Abwägungs- und Beschlussvorschläge zu den Stellungnahmen der Behörden, Verbände und der sonstigen Träger öffentlicher Belange nach § 4 a Abs. 3 BauGB in Verbindung mit § 4 Abs. 2 und Beteiligung der Öffentlichkeit nach § 3 Abs. 2 BauGB

Bebauungsplan mit Grünordnung „Wohnanlage Schloßfeldweg“

04.07.2023

Erneute Beteiligung der Behörden gem. § 4 a Abs. 3 BauGB in Verbindung mit § 4 Abs. 2 und der der Öffentlichkeit gem. § 3 Abs. 2 BauGB

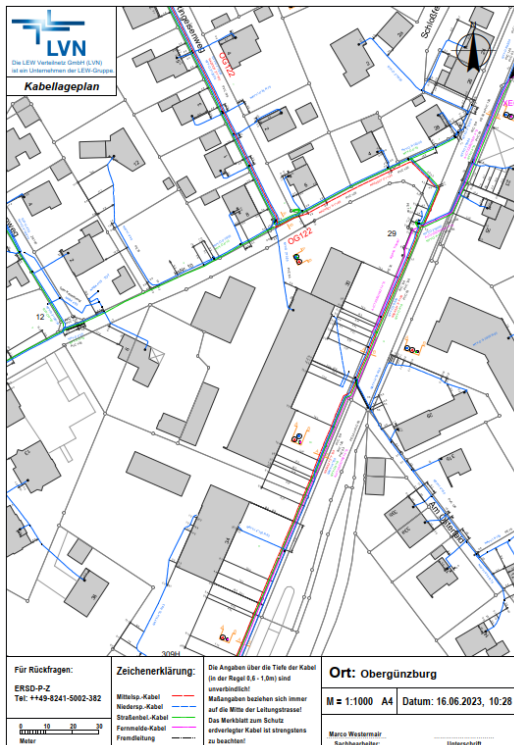
3. Amt für Ernährung, Landwirtschaft und Forsten, Bereich Landwirtschaft, Am Grünen Zentrum 1, 87600 Kaufbeuren (Stellungnahme vom 25.05.2023)	
Anregungen / Bedenken / Hinweise	Abwägungsvorschlag
<p>Bereich Landwirtschaft:</p> <p>Zu B 2.1 Dachgestaltung Im Sinne einer möglichst hohen Nutzung von Solarenergie direkt beim Verbraucher und der damit verbundenen Schonung von Freiflächen im Außenbereich sollte unseres Erachtens auf einen verpflichtenden Prozentanteil der Dachbegrünung verzichtet werden.</p> <p>Gleichzeitig sollte eine energetisch genutzte Überdachung von Stellplätzen ermöglicht bzw. vorgesehen werden.</p>	<p>Die Hinweise werden zur Kenntnis genommen.</p> <p>Im Rahmen einer hier vorgesehenen klimaadaptiven Bebauung wird im Rahmen der Bauleitplanung die Herstellung von Solarthermie- und / oder Photovoltaikanlagen in Kombination mit Dachbegrünung explizit gewünscht.</p> <p>Heutzutage schließt sich die Kombination von Solarthermie- bzw. Photovoltaikanlagen auf Dächern mit einer Dachbegrünung nicht mehr aus (Stichwort Solar-Gründächer). Sie bieten sowohl ökologische als auch ökonomische Vorteile und tragen zur Verbesserung der Energieeffizienz von Gebäuden und zur Reduzierung des CO²-Ausstoßes bei. Gleichzeitig bieten sie die Vorteile der Dachbegrünung, wie z. B. die Verbesserung der Luftqualität, die Reduzierung von Staub- und Schadstoffbelastungen sowie die Rückhaltung von Regenwasser. Die Kombination aus Photovoltaikanlagen und Dachbegrünung verbessert die Wärmedämmung des Gebäudes. Die Pflanzen auf dem Dach können dazu beitragen, den Energieverbrauch für Heizung und Kühlung zu reduzieren, indem sie das Gebäude vor Hitze im Sommer und Kälte im Winter schützen. Die unter den aufgeständerten Anlagen wachsenden Pflanzen haben einen kühlenden Effekt auf die Anlagen, was wiederum ihre Effizienz der Energieerzeugung steigert. Aus diesem Grund ist von einer hohen Nutzung der Dächer für Solarenergie auszugehen.</p> <p>Des Weiteren ist im Sinne des Flächensparens eine bereits hohe Dichte der Bebauung vorgesehen. Daher soll der verbleibende Freiraum nicht durch weitere Einbauten eingengt werden. Insofern wird auf eine Überdachung der Stellplätze zwischen den Wohngebäuden verzichtet.</p>

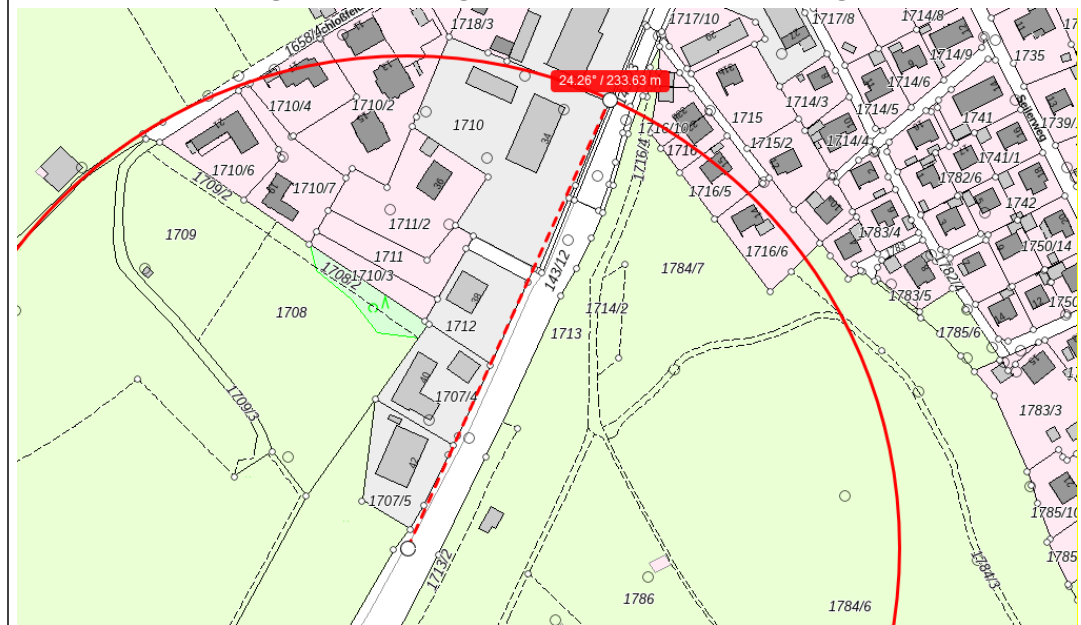
8. Wasserwirtschaftsamt Kempten, Rottachstr. 15, 87439 Kempten (Stellungnahme vom 19.06.2023)	
Anregungen / Bedenken / Hinweise	Abwägungsvorschlag
<p>1. Aushubarbeiten Bei Aushubarbeiten im Rahmen von Bodenaustauschmaßnahmen sind angetroffene Auffüllungen sowie anstehender Boden separat in Haufwerken zu lagern und gemäß den Vorgaben der LAGA PN98 zu beproben und zu untersuchen.</p> <p>2. Hinweise zur "Hydrologie" (Seite 44) Von Westen kommend fließt bis zum Ortsrand ein namenloses Gewässer (Gew. III) zu, das im Ortsbereich (vermutlich unter der Kemptener Straße) verrohrt ist. Bei hydraulischer Überlastung der Rohrleitung oder Verklausungen an den Rohreinläufen wird das überschüssige Wasser (zusammen mit wild abfließendem Wasser der angrenzenden Hangflächen) über die Kemptener Straße in Richtung Ortsmitte abfließen.</p> <p>Dem Wasserwirtschaftsamt Kempten liegen keine abschließenden Erkenntnisse zu dem bei einem hundertjährigen Hochwasser (HQ100) des o. g. Gewässers verursachten Überschwemmungsgebietes vor.</p> <p>Aus wasserwirtschaftlicher Sicht ist deshalb zu empfehlen, für den Bereich des Plangebietes eine hydraulische Betrachtung beim HQ100-Abfluss erstellen zu lassen. Sofern sich dabei herausstellt, dass der Planungsbereich im Überschwemmungsgebiet liegt, ist das weitere Vorgehen insbesondere wasserrechtlich abzuklären. Fachlich sind dann u. a. die Themen möglicher</p>	<p>Die Hinweise zu den Aushubarbeiten werden zur Kenntnis genommen und in der weiteren Planung und Umsetzung berücksichtigt.</p> <p>Bei dem beschriebenen Gewässer handelt es sich nach Rechercheergebnissen von Lars consult sowie derer der Marktgemeinde Obergünzburgs um einen teils verrohrten Bach zwischen dem Gewerbegebiet Immenthal und dem Ortseingang Obergünzburg. Dieses Gewässer dient demnach der kontrollierten Entwässerung des weiter südwestlich liegenden Löschwasserteichs der Firma Kunststoff Schmid in Immenthal. Insofern ist der Zulauf in den teils verrohrten Graben reguliert. Im Zuge regelmäßiger Kontrollen durch die Verwaltung werden sämtliche Rechen und Einläufe geprüft.</p> <p>Auf Höhe des Schützenheims (Kemptener Str. Nr. 44) wird der bis dahin als Graben parallel zu einem Feldweg verlaufende Bachlauf über einen Einlauf in ein Rohr (DN 300) eingeleitet. Von dort verläuft die Verrohrung weiter Richtung Hausnummer 42 in einem Grünstreifen zwischen Staatsstraße und Radweg. Dort gibt es mehrere kleine Rohreinläufe sowie einen großen Einlauf im Bereich der Hausnummer 42 mit Stabrechen. An dieser Stelle wird der verrohrte Bach in den bis dahin parallel (unter dem Radweg) verlaufenden Mischwasserkanal eingeleitet. Ab dort verläuft der Mischwasserkanal mit DN 400 Richtung Kläranlage Obergünzburg. Die Stelle der Einleitung in den</p>

Mischwasserkanal liegt nach Messung 230 Meter vom Rand des Plangebiets entfernt.

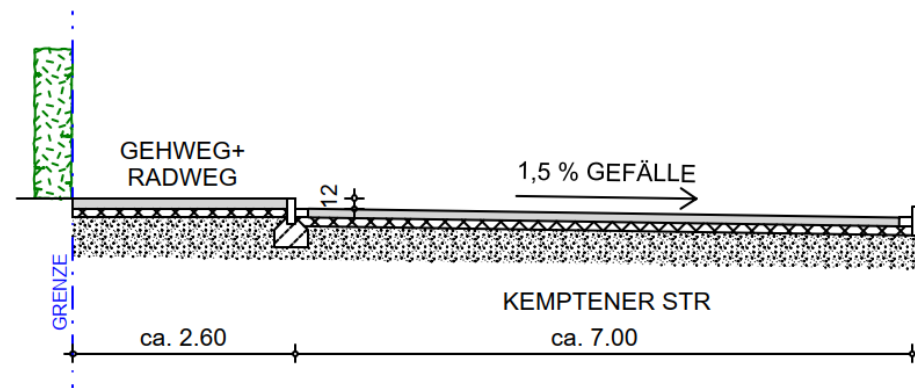
Abflussverschärfung und Retentionsraumverlust sowie hochwasserangepasste Bauweise (z. B. ob die vorgesehene FOK-Höhe -siehe unten- ausreichend ist) zu überprüfen.

Sollte im Fall eines extremen Starkregens der Niederschlag nicht über die Bauwerke (Mischwasserkanal) abgeleitet werden können, ist die weitere Wasserführung im Bereich der Kemptener-Straße vom Plangelände wegwärts (nach süd-osten) zu erwarten, wie auch aus dem Geländeschnitt der Straße (Hubert Schmid Planung) hervorgeht:

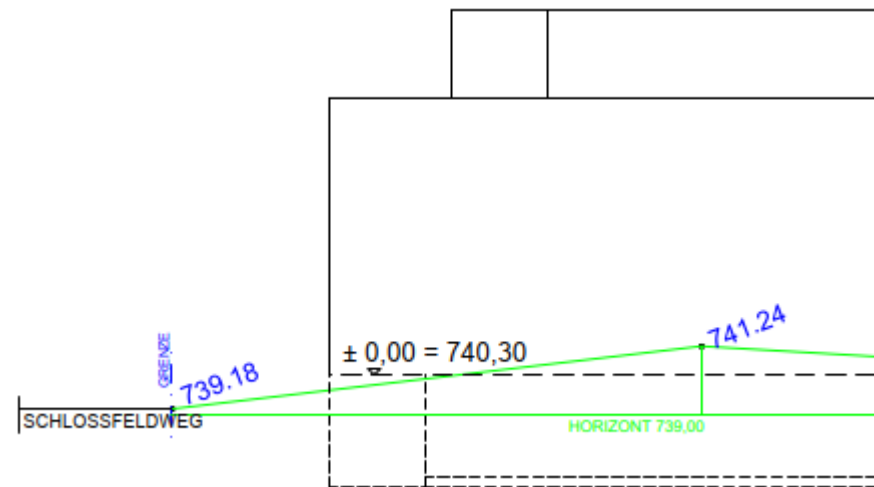
Des Weiteren ist die Lage der Bachverrohrung zu erkunden und im Plan darzustellen.

Der Begründung ist unter Punkt 6.2 (Seite 38) zu entnehmen, dass „die FOK um 0,30 m zuzüglich der Höhenplanung der Architekten angehoben wurde“. Dazu ist anzumerken, dass für eine (hinsichtlich Starkregen / wild abfließendem Wasser) überflutungssichere Bauweise maßgeblich eine

Die Lage der Bachverrohrung bzw. des Einlaufes kann im Zeichnerischen Teil des Bebauungsplans nicht dargestellt werden, da, wie oben beschrieben, diese bereits 230 Meter weiter südlich in den Mischwasserkanal eingeleitet wird. Die Darstellung des Mischwasserkanals entlang des Plangebietes selbst besitzt für die angesprochene Thematik keine Aussagekraft – auf eine Darstellung wird daher verzichtet.
